Commune de Saint-Julien-les-Rosiers

AMENAGEMENT D'UNE ZONE A SAINT- JULIEN-LES-ROSIERS / ZONE COMMERCIALE, LOTISSEMENT ET AMENAGEMENTS ROUTIERS

3 – Demande de compléments au dossier d'autorisation environnementale initial et avis

**Objet : Autorisation environnementale au titre des articles L 181-1 et suivants du code de l'environnement.
Aménagements urbains et RD 904 sur la commune de St Julien Les Rosiers**

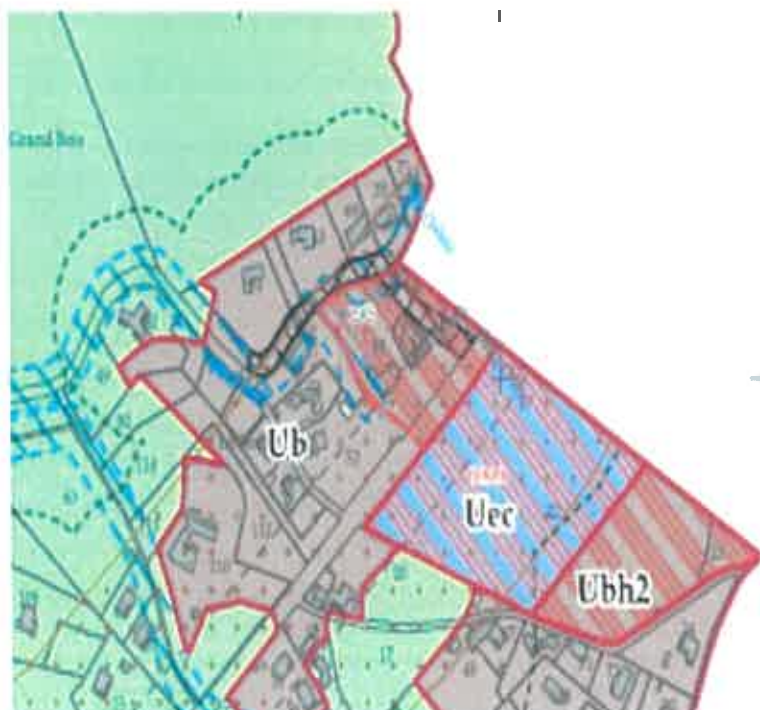
-> L'OAP contient le traitement d'un espace de transition végétalisée avec l'espace agricole situé au nord. Le plan du projet transmis ne fait apparaître aucun interface aménagé qualitatif avec l'espace agricole au Nord sur la commune voisine de Rousson.

De plus, le règlement opposable de la zone "Uec" indique que l'installation de panneaux photovoltaïque en toiture est "autorisée sous couvert de ne pas être visibles depuis l'espace public". Or, seule une noue (massifs plantés) est programmée sur la partie sud de l'axe de desserte de la zone.

Pour assurer la compatibilité avec l'OAP, le traitement paysager doit intervenir de part et d'autre de la voie de desserte au nord ainsi qu'à l'Est du secteur d'étude, où un futur secteur d'habitat (UBH2) est envisagé.
